廃炉発官 30 第 177 号
平成 30 年 9 月 13 日

福島第一原子力発電所 特定原子力施設に係る実施計画 変更認可申請書

1号機廃棄物処理建屋における建屋最下階の滞留水の残水箇所の扱い方に関する変更に伴い，下記の通り変更を行う。

- ・1号機廃棄物処理建屋における建屋最下階の滞留水の残水箇所の扱い方に関する記載内容の変更

図-7 1号機タービン建屋最下階平面図

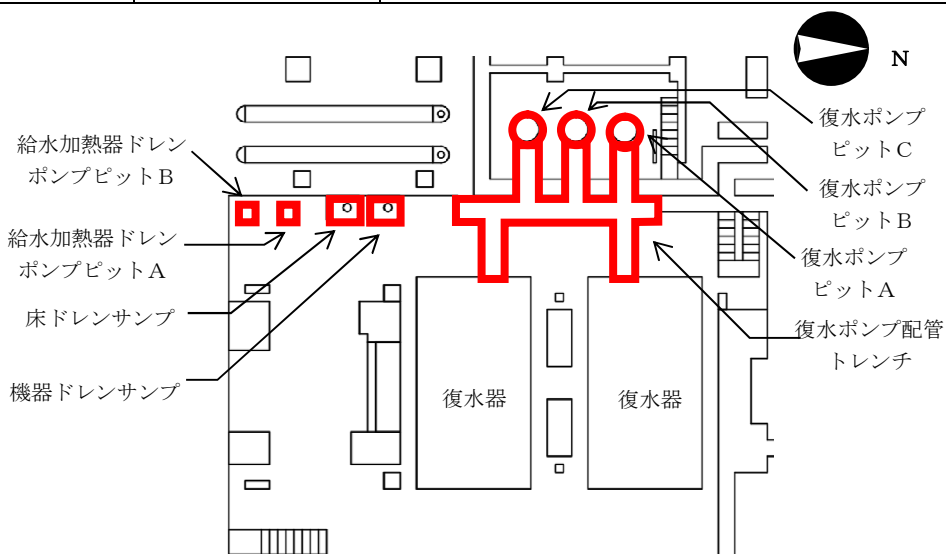
床面以下に貯留する残水の対象エリアを表－1と図－7、図－8に示す
